Zlepšení kvality vod horního povodí řeky Moravy - II. fáze

změnový list č.	Datum předložení	10. 11. 2015
Ev.č.	ZL-135-S-Z-SO 3.010	Datum schválení

Změnový list předkládá:	zhotovitel
Charakter změny:	Práce neobsažené v ZDS xx) Oprava položek dle skutečnosti
Stavba / objekt / úsek:	3. Město Zábřeh / SO 3.008 - LOKALITA KRUMPACH / STOKA B3-7

Iniciační dopis ID-135-S-Z-SO 3.010 - Úprava stoky B.3-7

SITUACE M 1:500

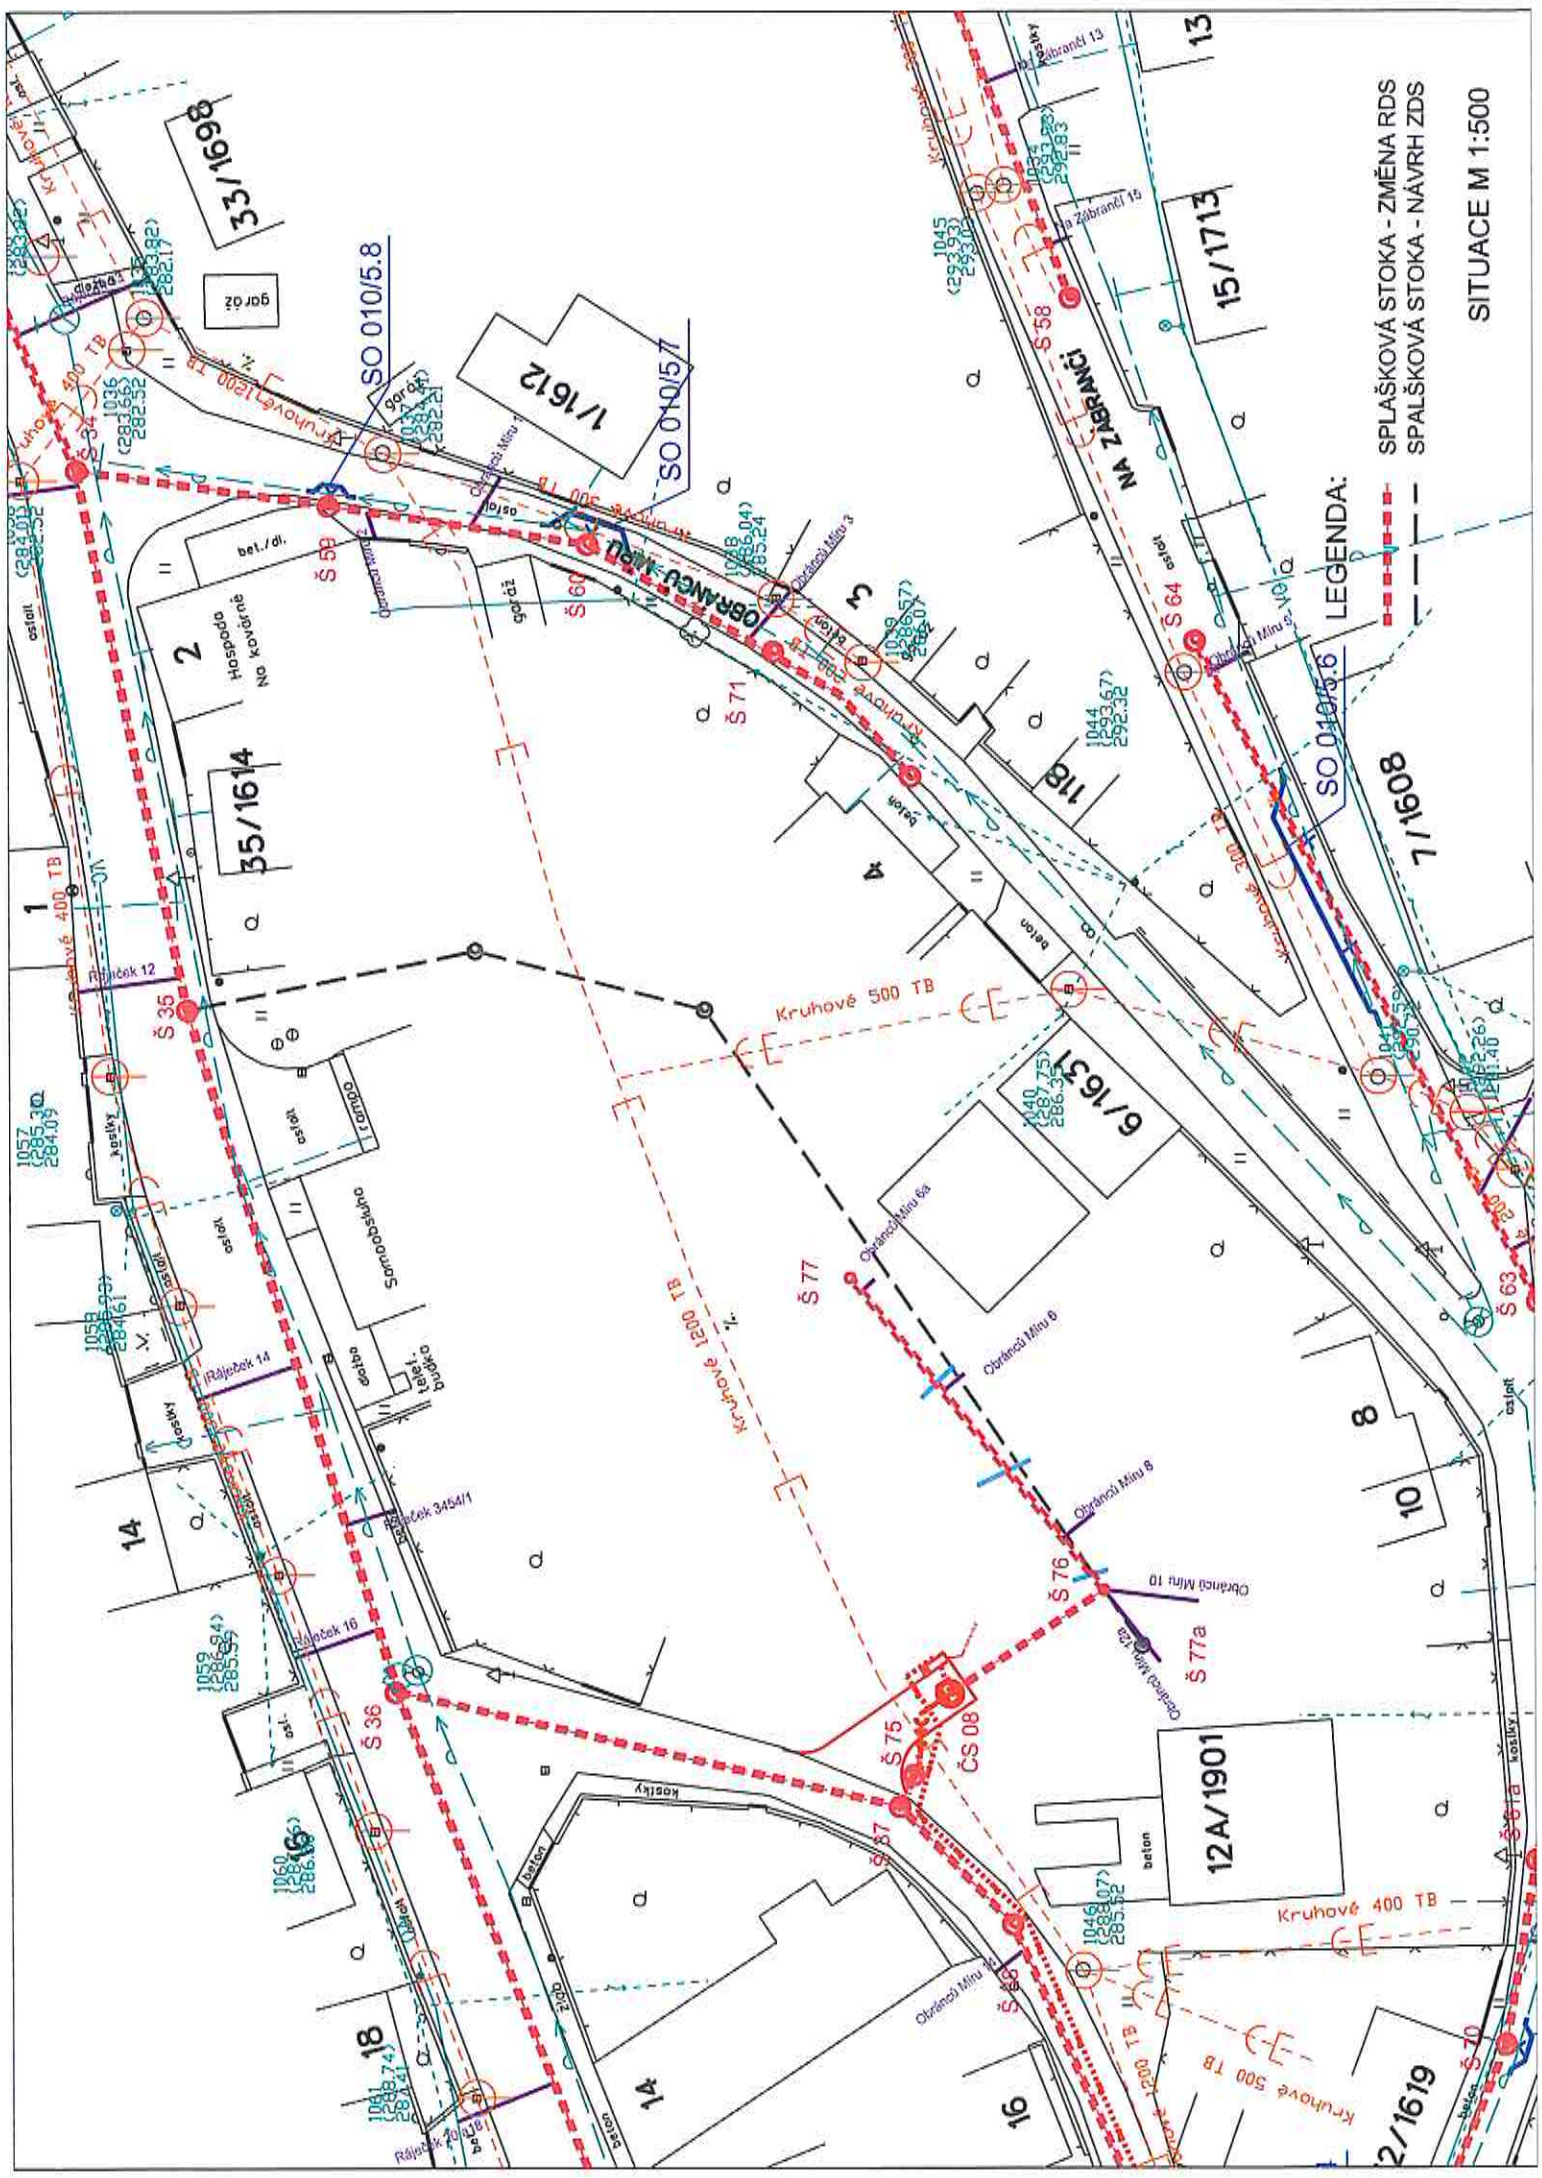
Před realizací stoky B3-7 majitel pozemku 3453 (Firma Luděk Volek a LUGAFO, s.r.o.) odmítl vpustit zhotovitele na svůj pozemek a zahájit realizaci stoky B3-7.

Změnit koncepci stoky B.3-7 a přespádovat ji směrem k pozemku 3455/1 (vlastnictví města Zábřeha). Podmínkou realizace bude doplnění ČS 08. Ta je řešena v samostatném ZL 136.

Žádáme zodpovědného projektanta a provozovatele o vyjádření k nastalým nepředpokladatelným skutečnostem a navrhovanému řešení.

Projektant s návrhem změny souhlasí, neboť vzniklou situaci nebylo možno předvídat. Majitel firmy Lugafo odmítl umožnit realizaci stavby i přes vydané SP. Jedinou variantní možností je otočení podélného sklonu stoky a využít průchod přes pozemek 3455/1, který vlastní město Zábřeh. Vše je podmíněno doplněním ČS 08 (ZL 136). Bez navrženého variantního řešení by nebylo možno odvodnění objektů v povodí stoky B.3-7.

- S navrženým řešením souhlasíme.
